Gymnasium und Förderzentrum Horn:

Umgestaltung des Schulhofes

Die Beteiligung der Schüler/innen, Eltern, Lehrer/innen und Anwohner/innen: Zukunftswerkstatt, Erwachsenenworkshop, Planungszirkel, Entwurf

Planungszirkel am 16. Februar 2004

Ideenskizze für den Eingangsbereich

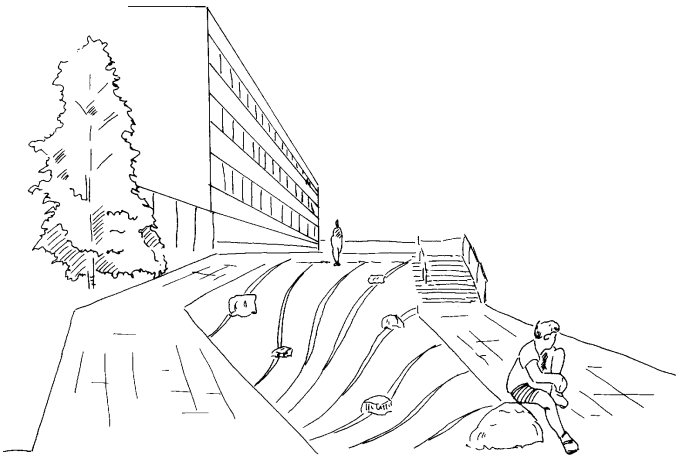
Allgemein wurde der Entwurf positiv aufgenommen, vor allem die Gestaltung des Eingangsbereichs und das Amphitheater. Folgende Anmerkungen, Veränderungsvorschläge gab es:

Ideenskizze für den Unterstufenbereich

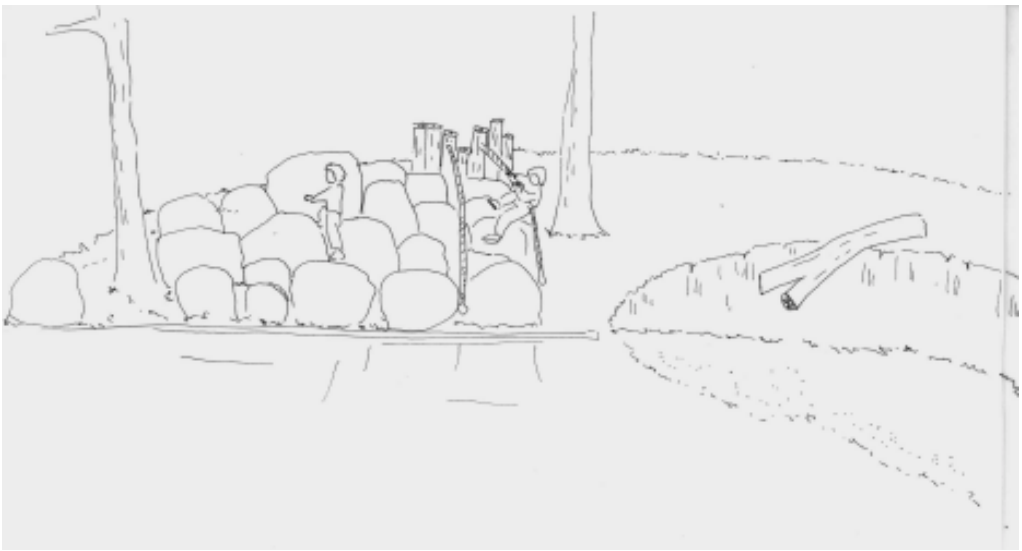
Gewünscht wurde eine Umsetzung so bald wie möglich.
Bewegungsbereich für die Unterstufe: Die Vorschläge zur Umgestaltung des bisherigen Parkplatzbereiches wurden allgemein begrüßt. Ergänzend vorgeschlagen wurde die Einrichtung eines kürzeren Weges (ca. 2 m breit) vom hinteren Eingang aus zu den Parkplätzen.
Für den nächsten Termin am ersten Tag nach den Osterferien werden beschlussfähige Unterlagen vorbereitet: Kostenvoranschläge für die Liegeweise, die Umgestaltung des Eingangsbereiches sowie für den Bewegungsbereich für die Unterstufe. Für Letzteres ist noch eine Konkretisierung des Entwurfes nötig.

Raucherecke

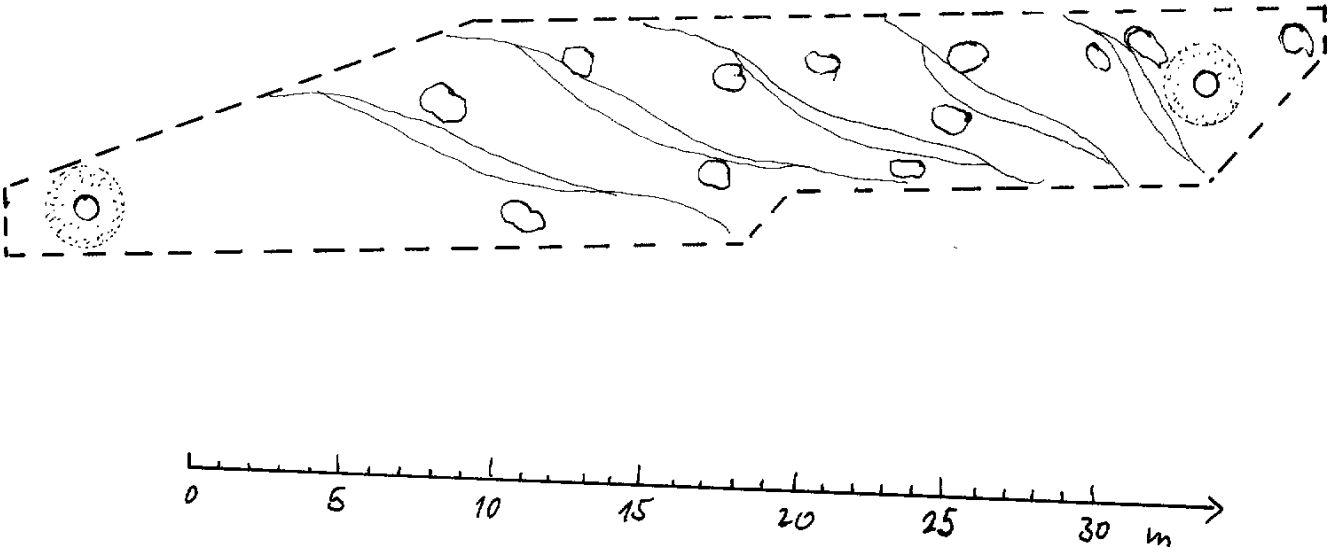
Es wird eine deutlich größere Raucherecke benötigt, als im Entwurf berücksichtigt (möglichst größer als die Bisherige). Die Gestaltung sollte aus pädagogischen Gründen möglichst unaufwändig sein, der Untergrund pflegeleicht (leicht zu fegen). Sie sollte gemeinsam mit den Nutzer/innen entwickelt werden. Über den Standort entlang des Weges zur Turnhalle bestand Einigkeit. Kontrovers diskutiert wurde, inwieweit man auf weitere Sitzgelegenheiten verzichten sollte, um nicht in Abend- und Nachtstunden ungebetene Gäste anzulocken. Jub Mönster hielt ein Plädoyer für mehr Sitzgelegenheiten im öffentlichen Raum um die Belastung für einzelne Orte möglichst gering zu halten.

Da ein rauchfreier Schulhof derzeit nicht durchsetzbar ist, soll eine eigene Raucherecke geschaffen werden. Der vorgeschlagene Standort eignet sich in mehrfacher Hinsicht. Er ist weit genug von dem Bewegungsbereich für die Unterstufe und von Klassenräumen entfernt. Trotzdem ist der Weg vom Schulgebäude nicht zu weit, so dass eine Akzeptanz erreicht werden sollte. Das geplante Amphitheater ist von der Raucherecke durch einen Weg getrennt und kann damit nicht in 'Mitleidenschaft' gezogen werden.

Es wird ein Rondell aus wassergebundener Decke gebaut, dafür muß das leicht abschüssige Gelände in dem Bereich nivelliert werden. Als Sichtschutz, aber auch als Windschutz um eine geschützte Ecke zu schaffen wird der Platz mit unregelmäßigen Bohlen umgeben. Zum Sitzen gibt es Sitzstangen und Baumabschnitte in Höhe von Barhockern.
Die genaue Ausgestaltung wird am Besten mit den Nutzer/innen gemeinsam entwickelt.

Bewegungsbereich für die Unterstufe

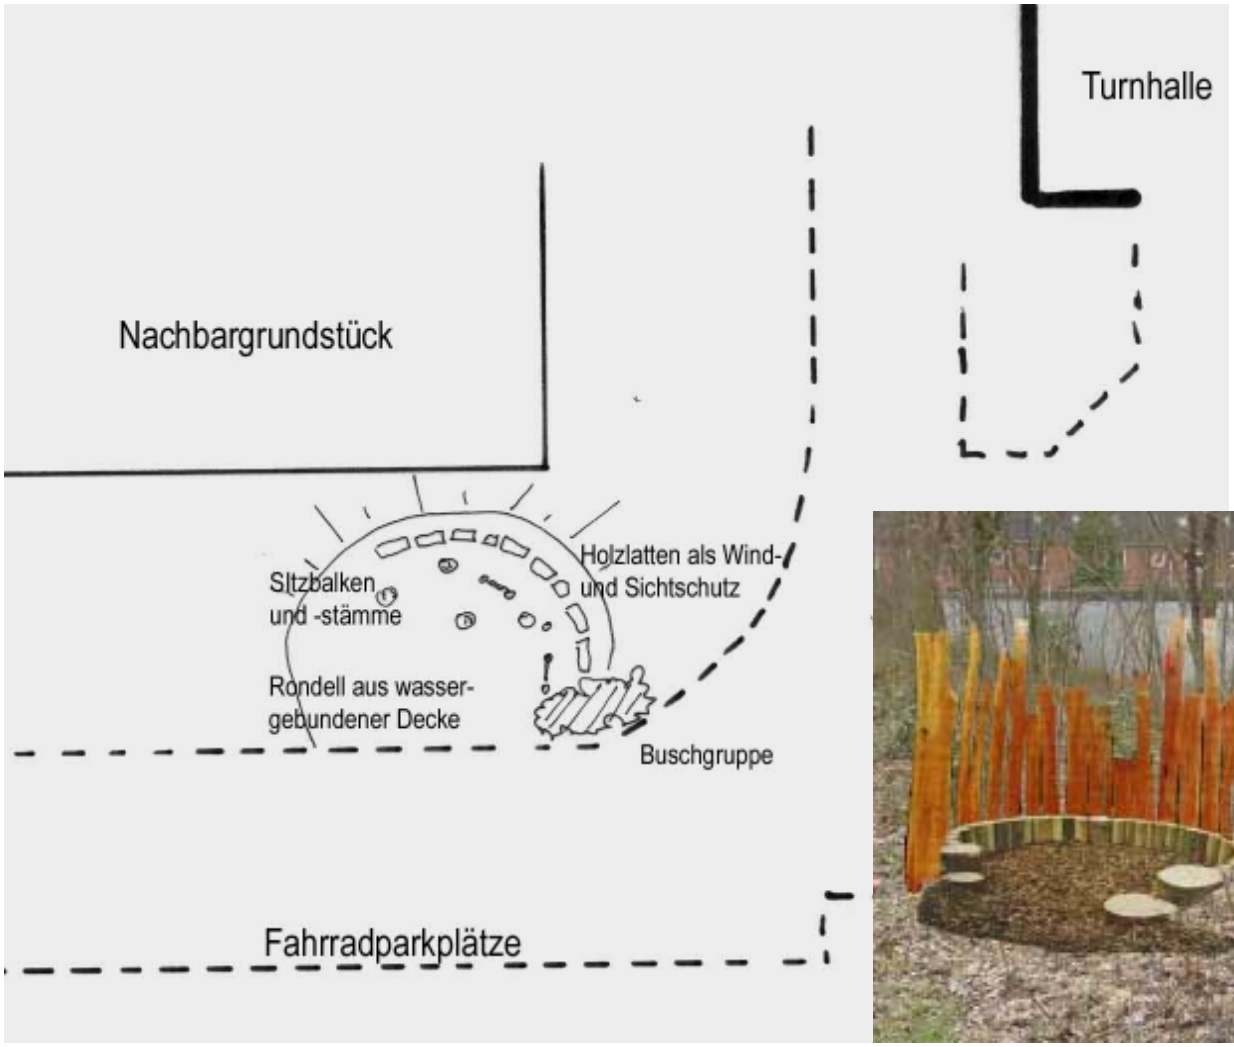
Die Bewegungslandschaft am geplanten Standort wird abgelehnt. Der Ort wirkt sehr düster und feucht und es wird schwierig hier eine Akzeptanz zu erreichen. Außerdem wird die Nähe zur Parkplatzzufahrt als zu gefährlich angesehen. Als neuer Standort wird übereinstimmend der bisher zugeparkte hintere Schulhof vorgeschlagen.

Für die neu dazukommenden 5. und 6. Klassen soll ein attraktiver Bewegungsbereich geschaffen werden. Das Thema ist dabei Klettern, Höhe erleben, Springen, motorische Herausforderungen anbieten. Standort wird der hintere Pausenhof sein, der bisher Parkplatz war. Dabei können ohne große Flächenentsiegelung die vorhandenen Grünflächen, vor allem der Wall vor der Autobahn genutzt werden.

Die beiden 1,60m hohen Betonstützmauern werden durch Boulderkletterelemente und durch die Ummantelung mit Kunststeinen als Kletterfelsen nutzbar gemacht. Der Wall wird mit großen Findlingen zu einem Hügel zum Sitzen und Klettern.

Die Bewegungslandschaft wird ergänzt durch Balancierseile, Balancierstämme, Podeste zum Klettern und Aufenthalt und Abspringmöglichkeiten (Sprungmulde / Sprungbrett). außerdem gehört ein Reck und eine große Drehscheibe (Holländerscheibe) mit zum Angebot.
